Mission régionale d'autorité environnementale
ÎLE-DE-FRANCE

**Avis délibéré
sur un projet de renouvellement et d'extension de la
carrière de Guitrancourt
et de création d'une installation de stockage de
déchets inertes (ISDI) sur les communes de
Guitrancourt, Gargenville et Issou (78)**

**N° APJIF-2025-041
Du 21/05/2025**

Illustration 3 : Délimitation des emprises des zones du site mentionnées dans le texte : zone 1 en jaune, zone 2a en vert et zone 3 en gris. La zone 2b en bleu correspond à la nouvelle zone d'infiltration des eaux. (EI, p. 18)

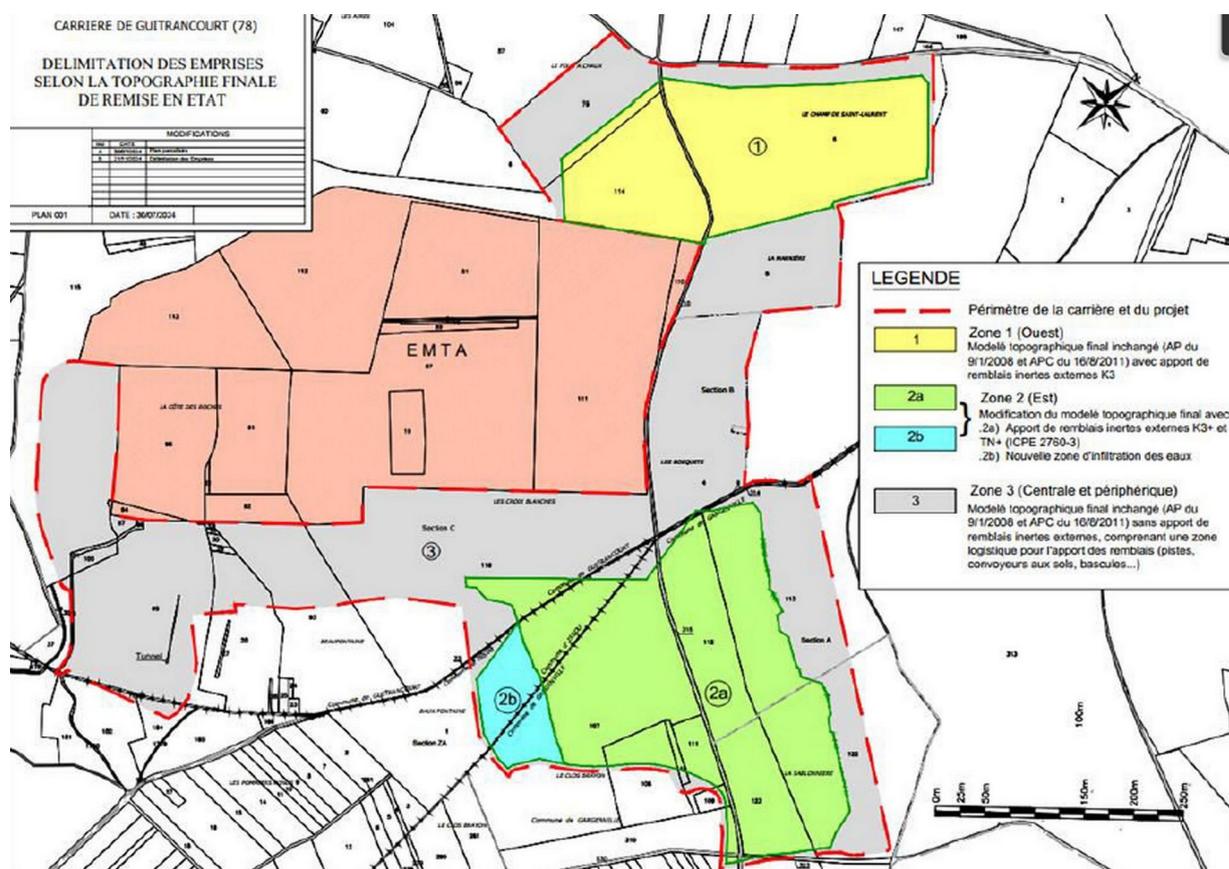
L'Autorité environnementale observe qu'en dépit de compléments apportés sur la localisation de l'aire d'étude, l'analyse de l'état initial ne porte ni sur la zone 1 (dans laquelle des prescriptions actuelles continuent d'être appliquées, avec apport de remblais inertes de type K3, pour une remise en état selon un modelé topographique inchangé), ni sur la zone 3 en totalité (partie centrale avec modelé topographique inchangé et qui comprend un espace logistique pour l'accueil des remblais reçus) ; les incidences du projet ne sont pas non plus analysées.

(8) L'Autorité environnementale recommande d'étendre le périmètre de la description de l'état initial de l'environnement, en matière d'enjeux écologiques, ainsi que l'analyse des incidences du projet et la détermination de mesures d'évitement, réduction et compensation (ERC) des incidences négatives du projet sur les enjeux écologiques, à l'ensemble du site, en incluant les zones 1 et 3 du projet en totalité.

Illustration 8: Coupe hydrogéologique schématisée entre le site, la vallée aux Cailloux et la plaine de Guitrancourt, figurant (accolade en vert au-dessus de l'affleurement bleu clair) le projet d'ISDI (EI, p. 26)

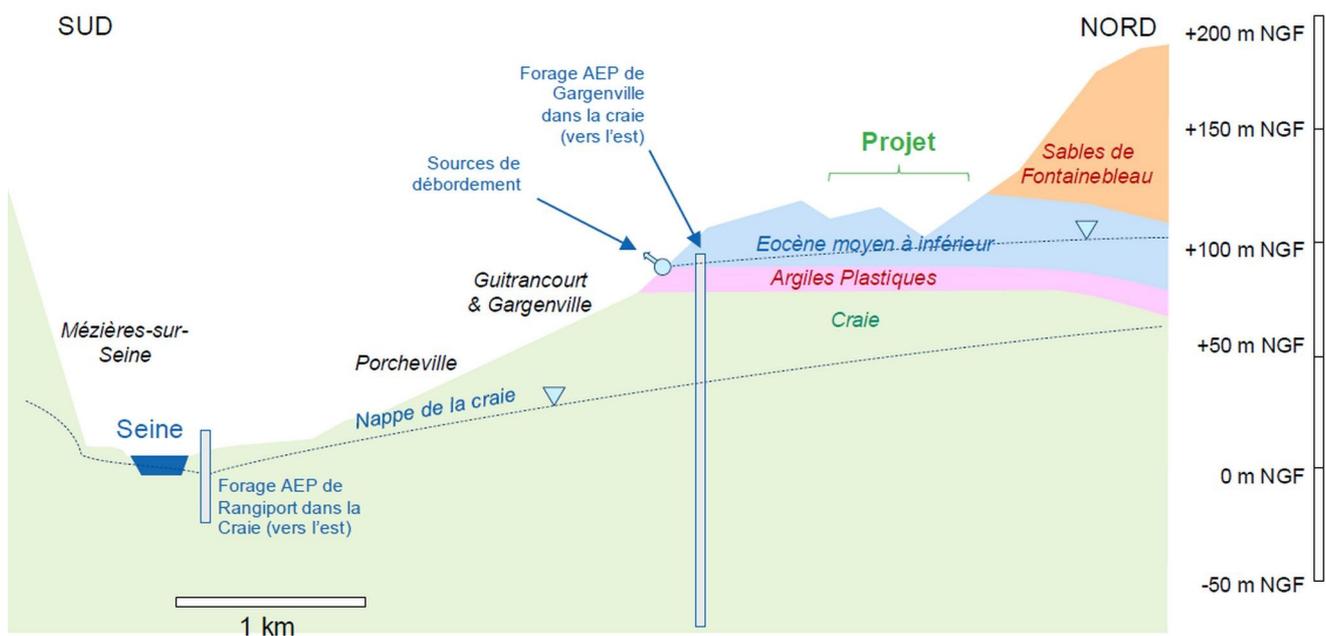
aux débordements de nappe, le risque est écarté aux motifs de l'absence d'affleurement de la nappe et de la profondeur de la nappe, plusieurs mètres sous le terrain naturel. Une étude plus précise de la sensibilité du projet vis-à-vis du risque d'inondation par remontée de nappe apparaît cependant indispensable en vue de prévenir tout désordre géotechnique, toute pollution des eaux souterraines et toute perte de stabilité des remblais, en prenant en compte les évolutions prévisibles du fait du changement climatique.

(11) L'Autorité environnementale recommande :

- d'étudier plus précisément le risque d'inondation par remontée de nappe affectant le site de projet, en tenant compte d'éléments plus précis (altitude du point bas de la carrière et de l'ISDI, épaisseur des remblais, données hydrogéologiques sur la nappe, perméabilités réévaluées) et en prenant en compte les évolutions prévisibles du fait du changement climatique ;
- de confirmer l'absence de risque, sinon de prendre des dispositions adaptées.
